Ånge kommunhus

SKISS ENTRÉPLAN 2022 09 30

Entréplanet

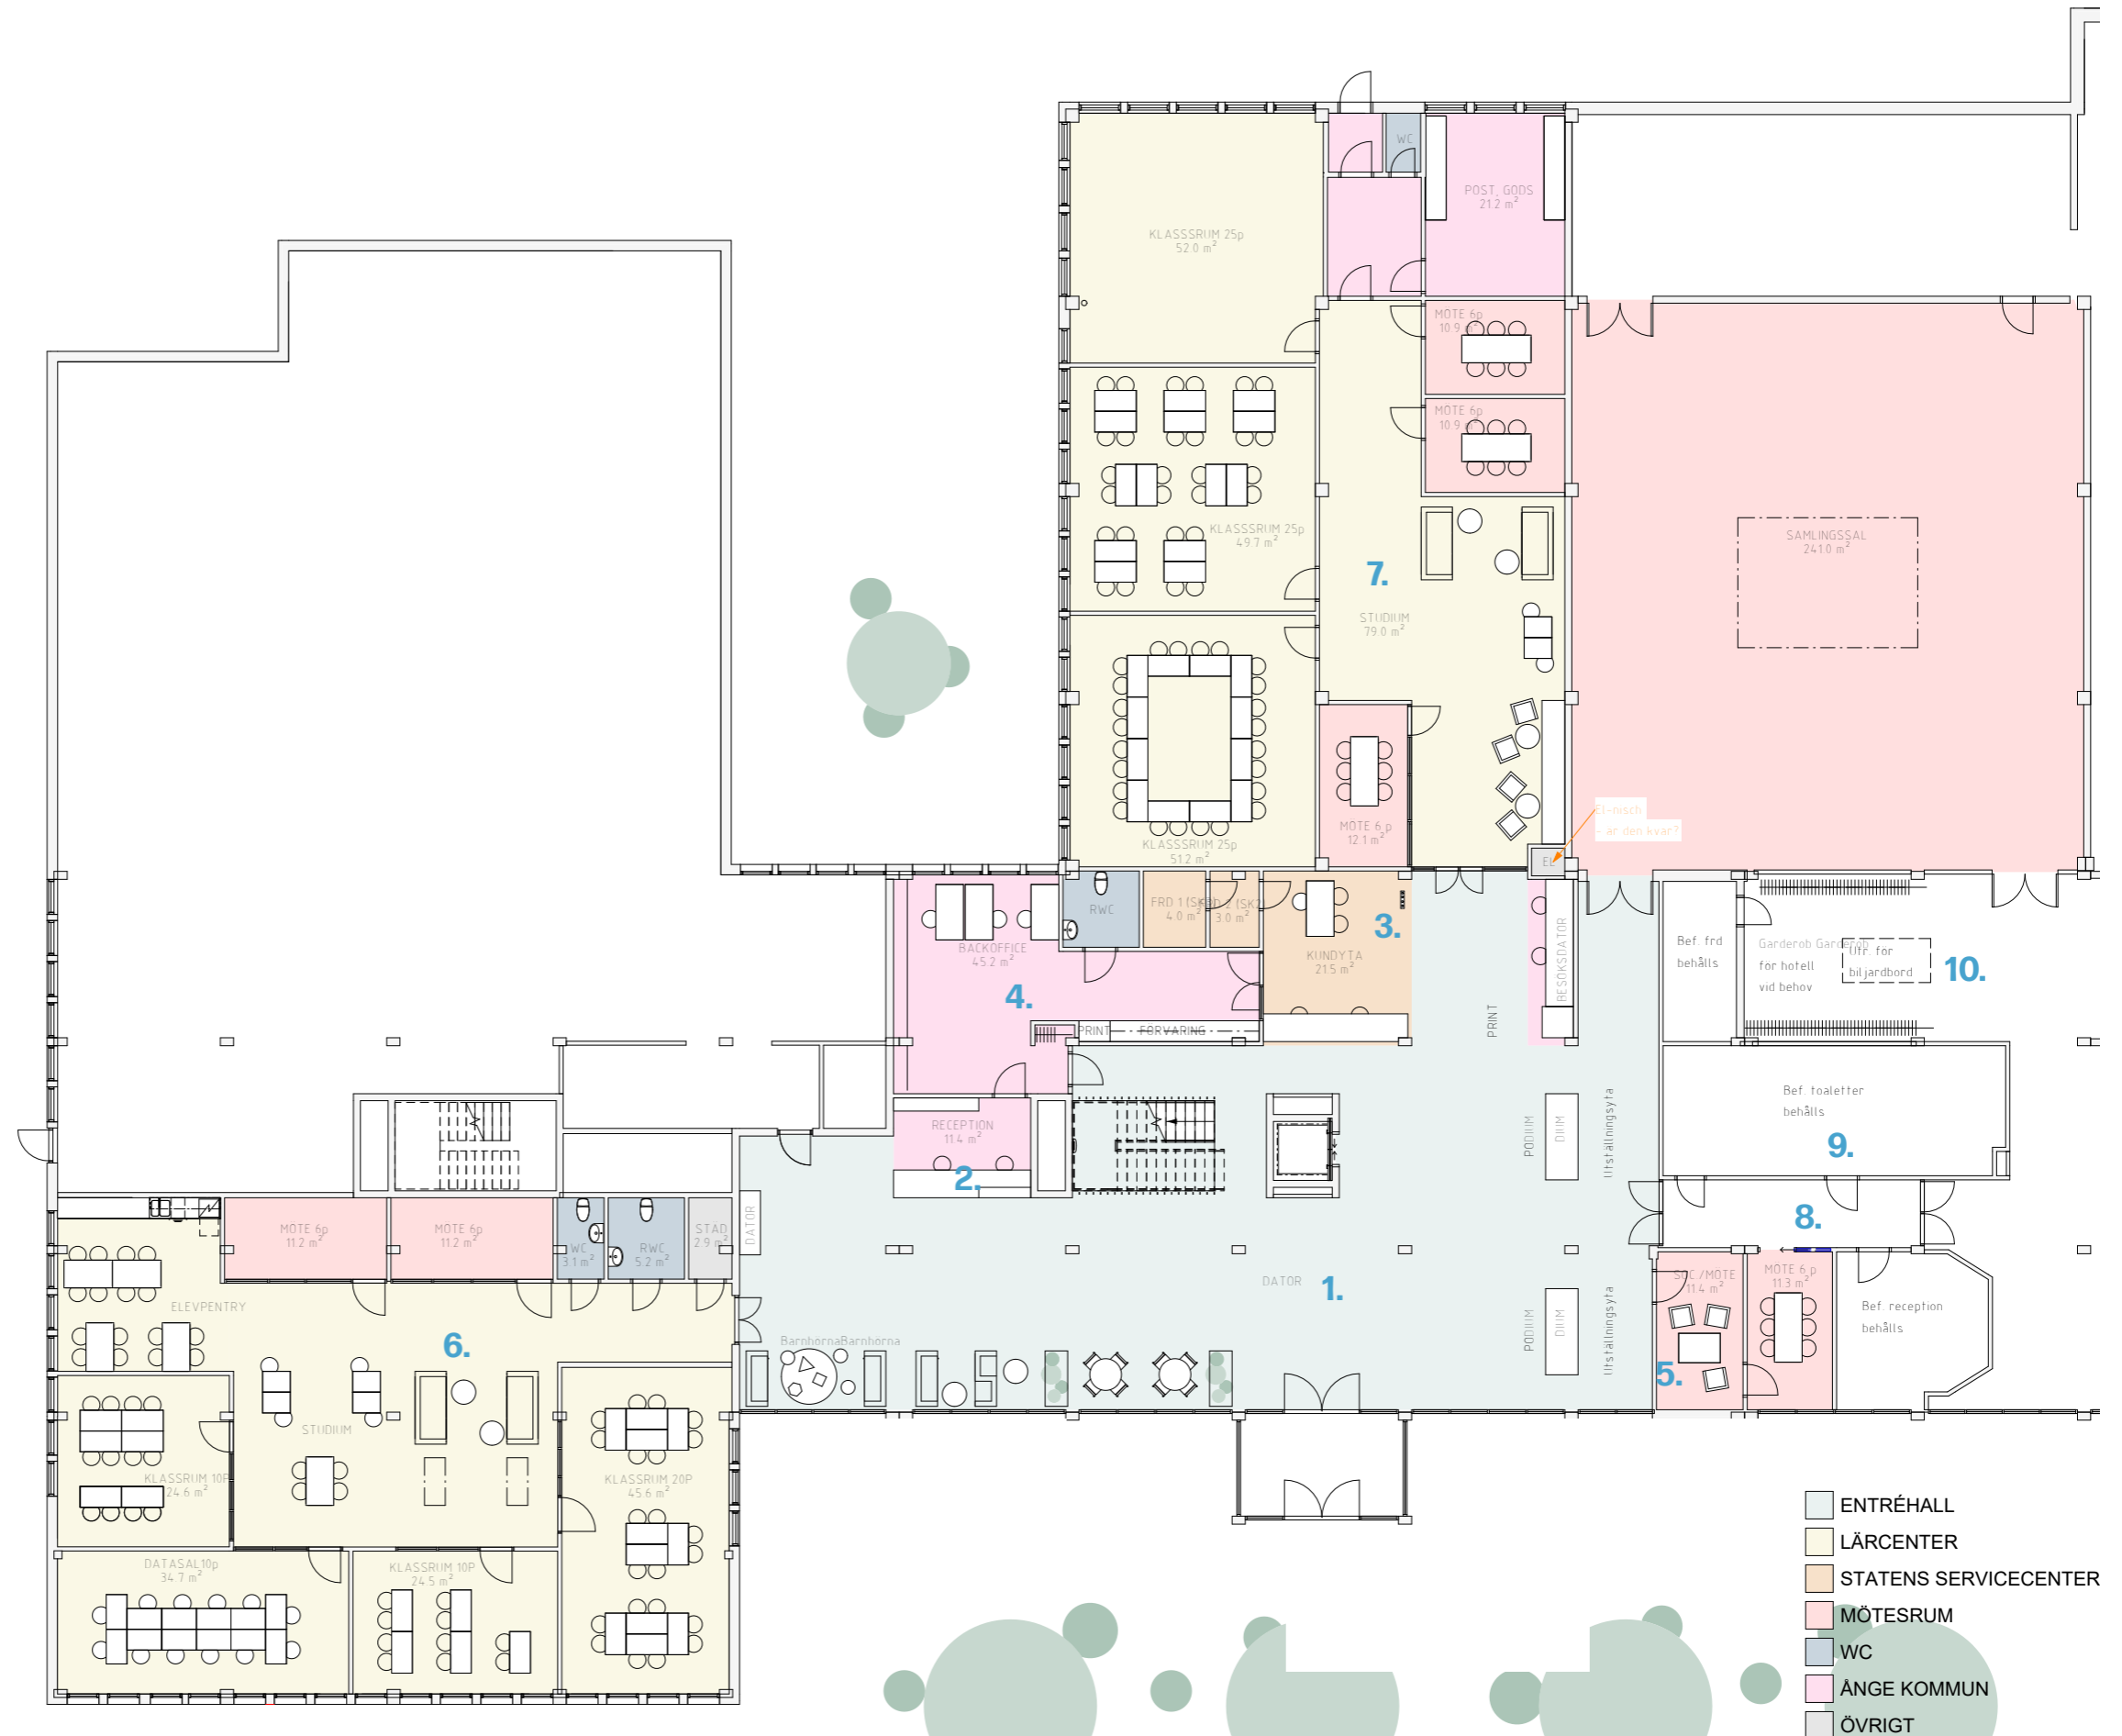
1. Frågan om flytt av entré hänger ihop med utemiljön - måste studeras ett varv till!
2. Ev. behövs nödutgång kvar här, (utrymning från garage?) - kollas mot brand!
3. Här finns en nödutgång idag - kollas mot brand!
4. Avgränsning mot hotellet - hur nyttjas mellanzonen och vilka avgränsningar behövs?
5. Ingår hotellets yta i projektet?
6. Ska samlingsalen ingå i projektet? Är önskemålen avdelningsbarhet?
7. Räcker ytan för behoven?
8. Skalskydd mellan entréhall och lärcenter/mötesdelar? (kan behövas för brandzonering hsh)
9. Förslag RWC i samma läge som nuvarande, men behöver vara större. Ev. svårt pga pelare att ha entré från entréhall.
10. Delen för lärcenter har studerats om efter platsbesöket pga befintliga väggglägen som nästan var samma som i förra skissen och två takfönster.
11. Små telefon/mötesrum har efter feedback gjorts om till större - ok?
